Commission économique pour l'Europe

Groupe de travail des transports par voie navigable

Cinquante-septième session
 Genève, 16-18 octobre 2013

Rapport du Groupe de travail des transports par voie navigable sur sa cinquante-septième session

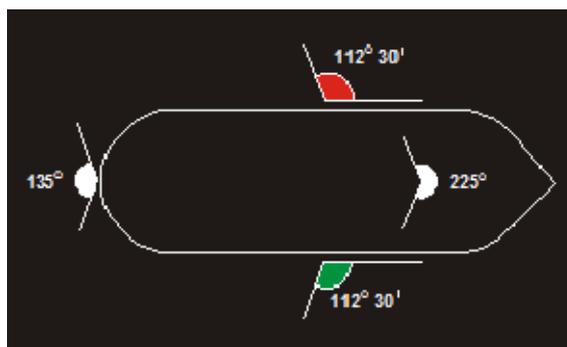
33. *Modifier le paragraphe 1.1 de l'annexe 3 comme suit:*

Les croquis ci-après portent sur la signalisation prévue aux articles du chapitre 3 du CEVNI; ~~ils ne portent pas sur celle qui est prévue ou autorisée par les notes de bas de page.~~

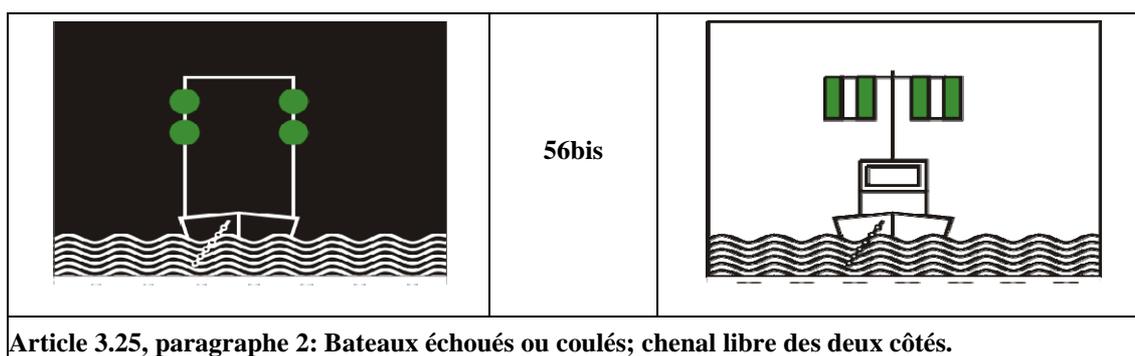
35. *Modifier* la légende du croquis 29 de l'annexe 3 *comme suit* (modification sans objet dans la version française):

Article 3.13, paragraphe 5: ~~Small~~ Sailing **small** craft less than 7 m long carrying a white light visible from all directions, and on the approach of other vessels displaying a second ordinary white light.

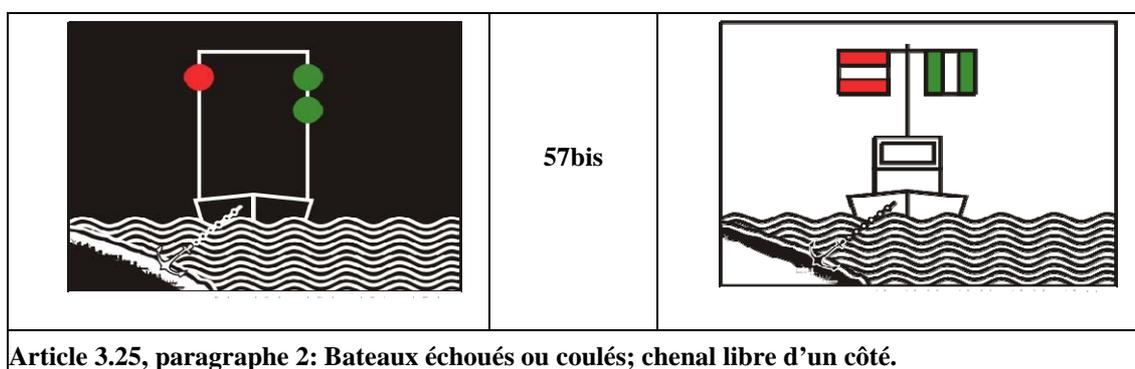
36. À la suite du croquis 56 de l'annexe 3, *ajouter* les croquis ci-après, qui correspondent aux croquis 49a du RPNR:

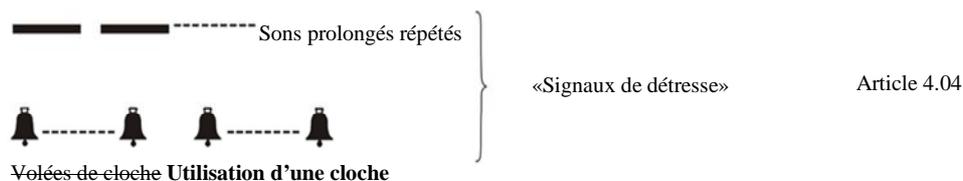
55. Rejeter la proposition visant à supprimer les croquis n^{os} 38 et 40 de l'annexe 3 pour le jour.
